PROVOZNÍ BULLETIN č. M 332/42

Týká se: Ukostření magnet motoru při dopravě a manipulaci s motorem.

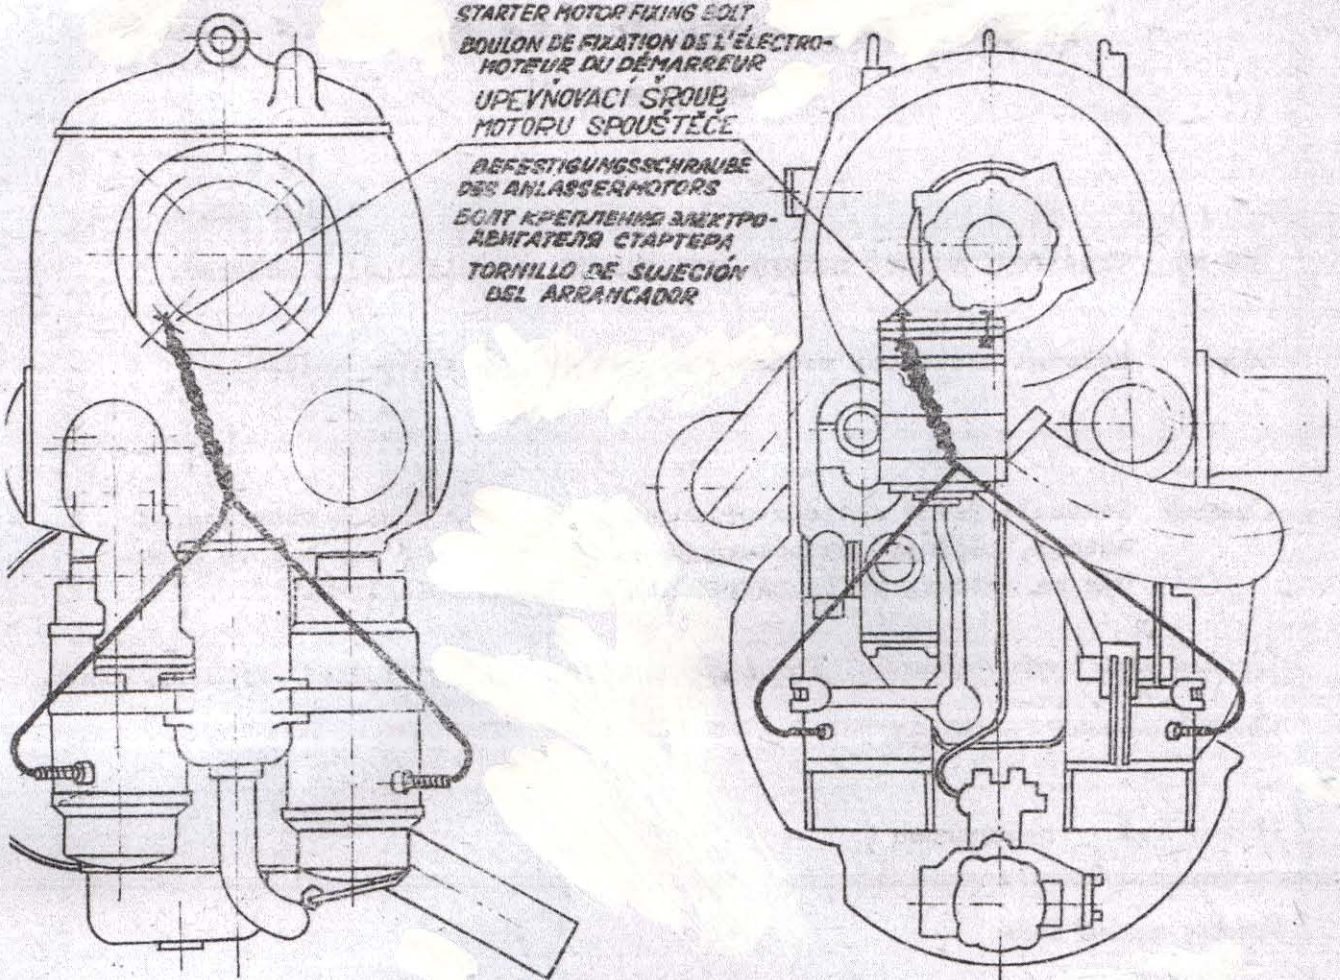
Důvod: Možnost naskečení motoru při protočení klikovým hřídelem.

Opatření: Dokonale pevné spojení přípojek zkratových kabelů obou magnet motoru, měděným, neisolovaným drátem min. o ϕ 0,8 mm, se šroubem na motoru, podle náčrtků na 2. straně bulletinu.
